# C.P.E.S TREMEGE

**DOSSIER RASSEMBLANT LES AVIS  
DES SERVICES CONSULTES  
PENDANT LA PHASE D'INSTRUCTION  
ET LES REPONSES APPORTEES PAR  
LE PORTEUR DE PROJET  
Demandes de PC :  
N° 009 225 24 K0001 & N° 009 225 24 K0002**

PAMIERS (09)

**Avis  
sur la création d'une centrale photovoltaïque au sol  
Commune de Pamiers (Ariège)**

Figure 2. Localisation des mesures d'évitement

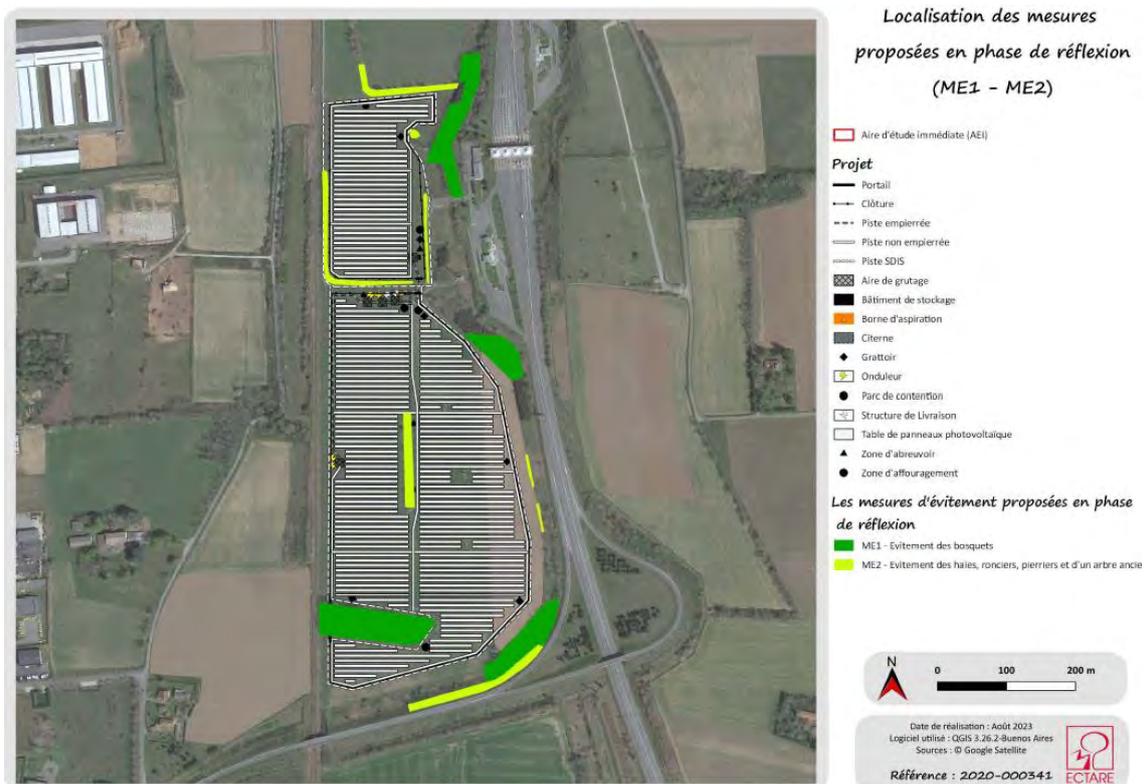
La MRAE recommande d'adapter la variante d'implantation retenue afin d'augmenter la distance entre les panneaux et le bosquet au sud du site.

L'impact du projet sur les chiroptères a été étudié dans le cadre de l'étude d'impact sur l'environnement du projet. Il convient de rappeler que la phase de réflexion du projet a permis d'éviter l'ensemble des habitats propices aux cycles de vie des chiroptères, c'est-à-dire les bosquets, les haies ou les alignements d'arbres qui favorisent les activités de transit et de chasse des espèces présentes à l'échelle locale. Ces mesures d'évitement sont illustrées par la carte ci-dessous, figurant dans l'étude d'impact (4<sup>ème</sup> partie, chapitre 2.7 mesures d'évitement et de réduction des impacts potentiels bruts).

Figure 3. Localisation des plantations de haies arbustives et des alignements d'arbres fruitiers

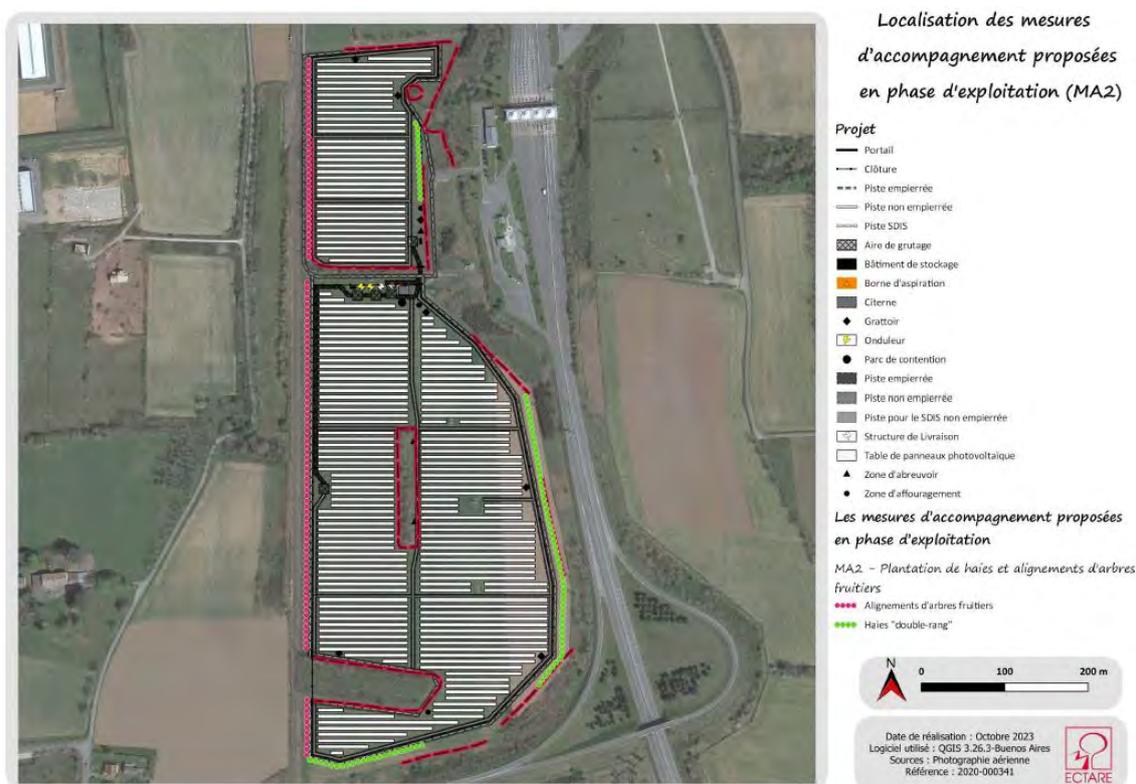
Les essences retenues se composeront d'espèces locales (Prunelier, Aubépine, Noisetier et Sureau). La MRAe invite le porteur de projet à prévoir un plan de gestion des plantations qui intègre le remplacement systématique des individus morts.

Il convient de rappeler également que le projet intègre la mesure d'accompagnement MA2 suivante : Plantations de haies arbustives et alignements d'arbres fruitiers. Cette dernière prévoit la création de près de 1400 ml de haie sur le site (matérialisés sur la carte ci-après), ce qui contribuera à créer de nouveaux corridors et à renforcer les connexions écologiques existantes.
